DODATEK Č. 1 KE SMLOUVĚ O DÍLO

„REVITALIZACE HISTORICKÉHO JÁDRA MĚSTA – PROSTRANSTVÍ U KOSTELA SV. JÁCHYMA“

ZL1 - ZMĚNOVÝ LIST č.1

Reg.č.: CZ.1.09/2.2.00/86.01366

park u kostela v Jáchymově - návrh kácení stromů-aktualizace 08/2015

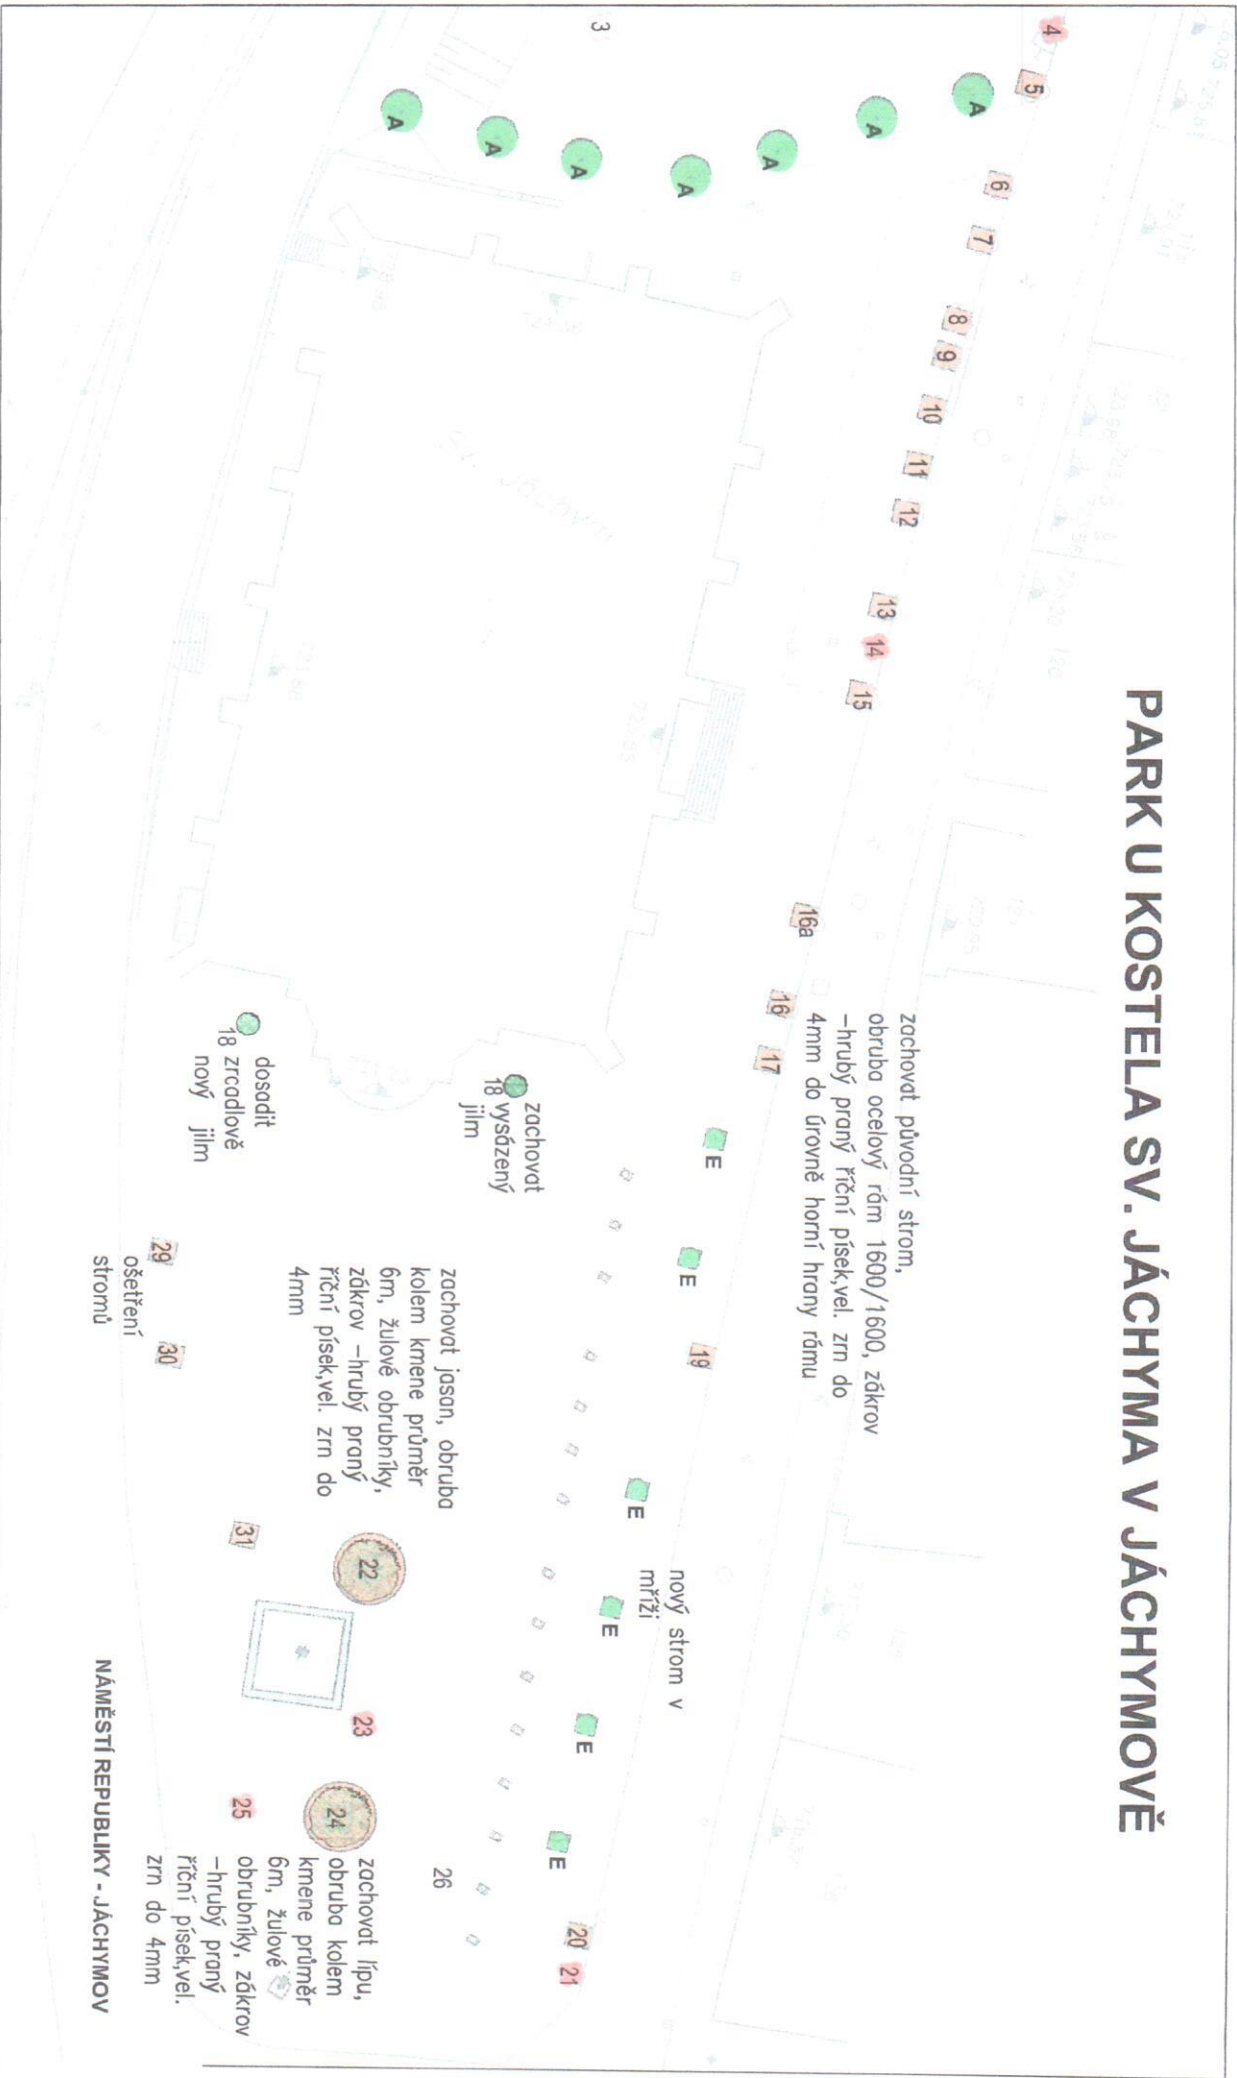
Poslední dendrologický průzkum, který sloužil ke zpracování projektové dokumentace stavby byl vypracován v roce 2008. Zhotovitel si nechal vypracovat aktualizovaný průzkum k 08/2015. Z doporučení uvedeného v dendrologickém průzkumu plyne, že vzhledem ke stavu dřevin je bezprostředně nutné pokácet celkem 5ks stromů z původně navrhovaného počtu 19 ks , provést výsadbu 8 ks stromů proti původně navrhovaným 14 ks (stromová alej bude doplněna o 6 ks nově vysazovaných stromů, prostor u kostela bude doplněn o 2ks stromů).

Bude provedeno kácení a s ním spojené práce v rozsahu 5-ti stromů, výsadba a s ní spojené práce v rozsahu 8 – mi stromů.

ŘEZ ÚPRAVY KOLEM STROMU

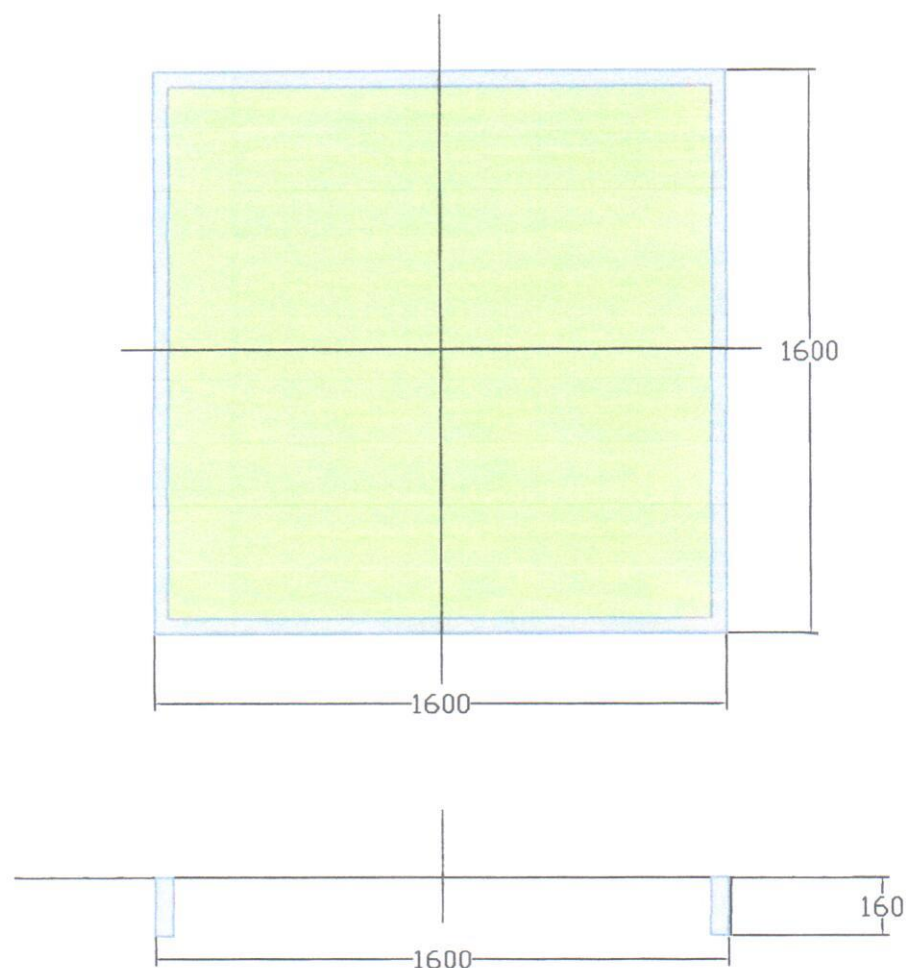
Jelikož nelze provést zádlažbu lomovým kamenem až do bezprostřední blízkosti kmenů stromů z důvodu střetu s kořenovým systémem, je v rámci vypracované dendrologie doporučeno zřídit kolem stromů ochranné rámy, které zajistí volnost kořenového systému a dále prostor v ochranném rámu zasypat mlatem pro jeho prodyšnost. U 4ks stromů nelze z důvodu velkého prokořenění zhotovit kovový ochranný rám, proto je v rámci dendrologie navrženo provést rám z kamenných obrubníků v průměru 6 m.

Dojde k vypuštění dodávky a montáže 6ks ochranných litinových mříží, které nelze z technických důvodů instalovat ke stávajícím stromům. Stávající stromy budou opatřeny ocelových svařovaným ochranným rámem s výplní mlatem, u 4ks stromů dojde k zhotovení ochrany z kamenných obrubníků.

OCELOVÝ RÁM

svařit na místě ze 2 ks

svařenec z pásové oceli tl. 6mm

vnitřek rámu vyztužit L profilem 40/40/3
